SERVICE BULLETIN

INSPECCIÓN O REEMPLAZAMIENTO DE LA BANCADA DEL MOTOR REF. 886567 EN LOS MOTORES ROTAX® TIPO 912 Y 914 (SERIES)

SB-912-028 R1

SB-914-016 R1

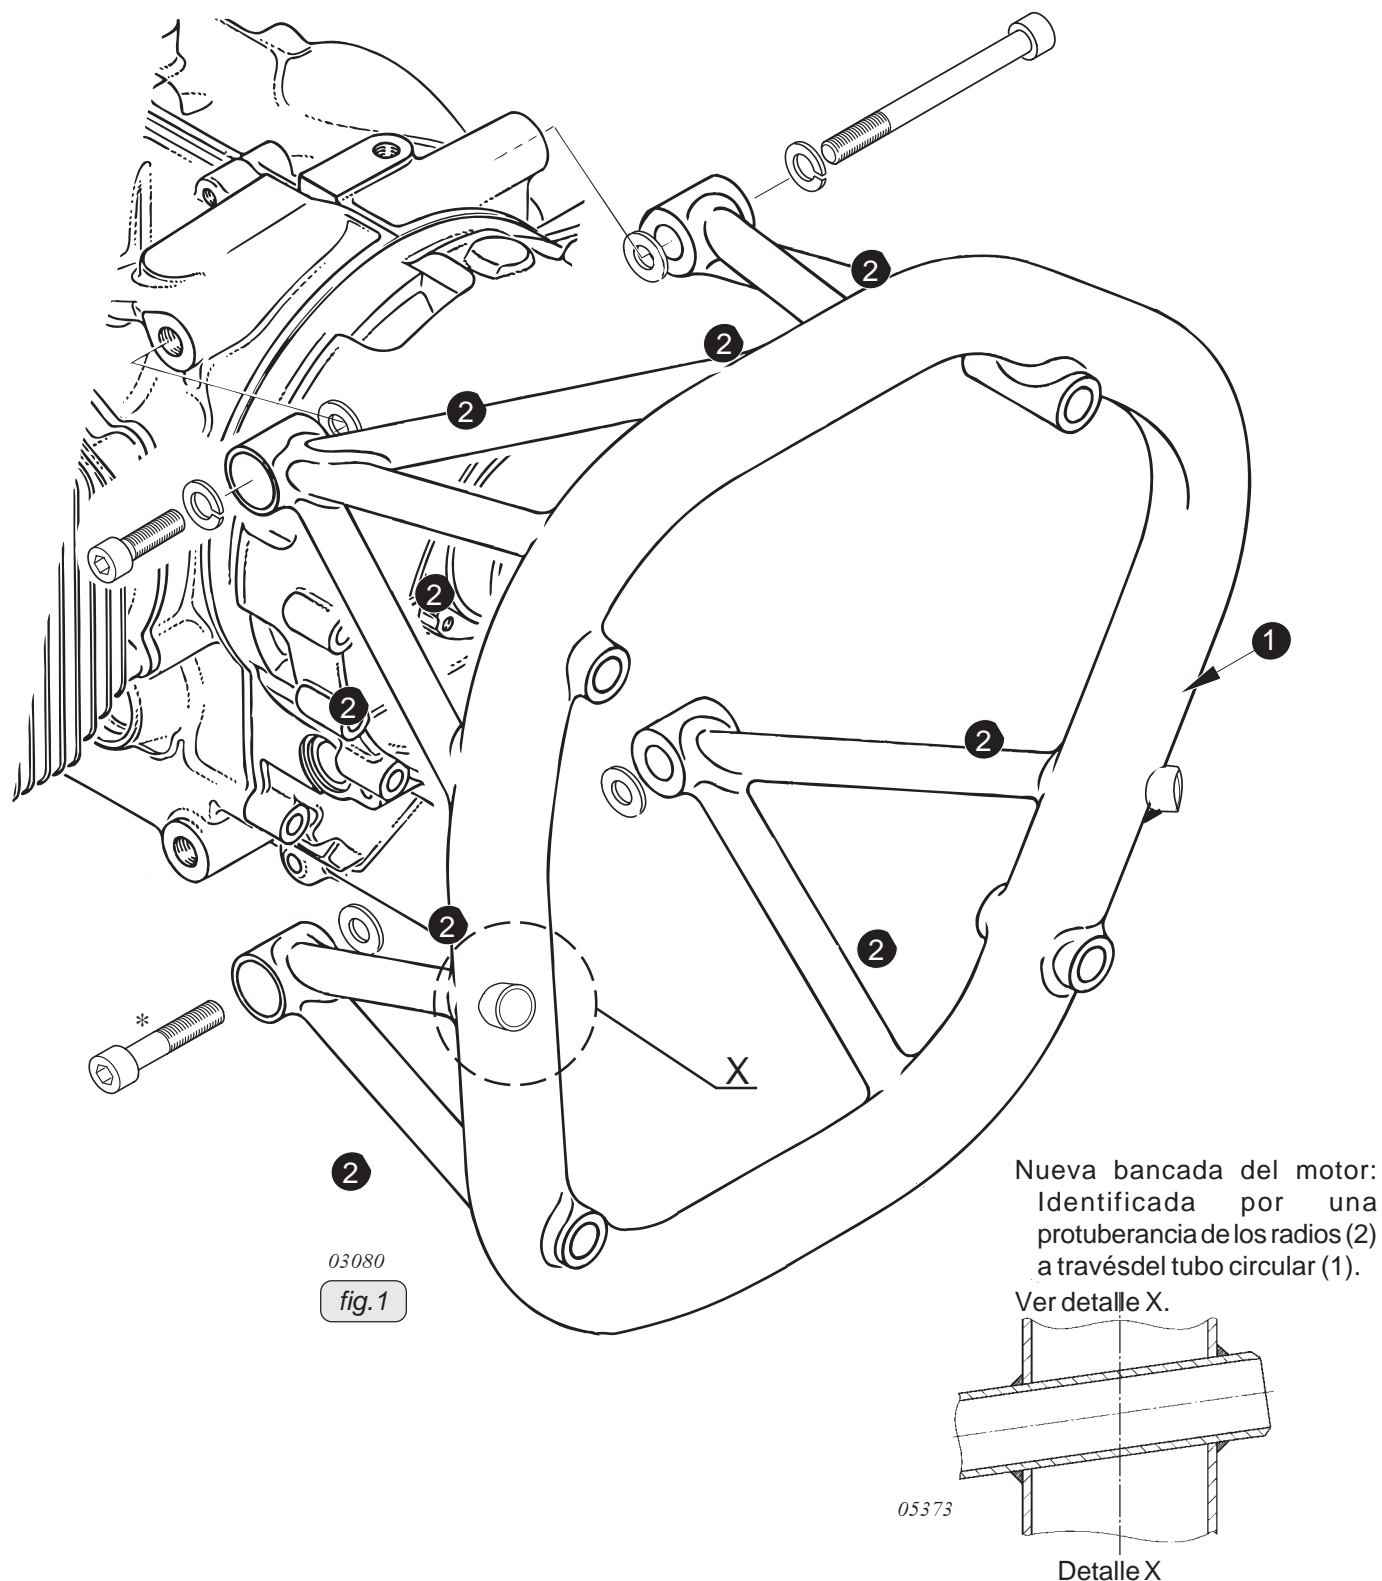
◆ NOTA: Inspeccione las soldaduras de unión de los tubos circulares (1) y los radios (2) de la bancada. Ver figura 1.

- Si detecta grietas reemplaze la bancada completa de acuerdo con las especificaciones del fabricante del avión e instale la bancada ref. 886568. Esto también se aplica a los motores ROTAX® 914 de acuerdo con el Manual de Mantenimiento 914 F.

◆ NOTA: Si es absolutamente necesario, y si solamente uno de los radios o el tubo circular tiene grietas inferiores al 50%, está permitido un vuelo al Centro de Mantenimiento.
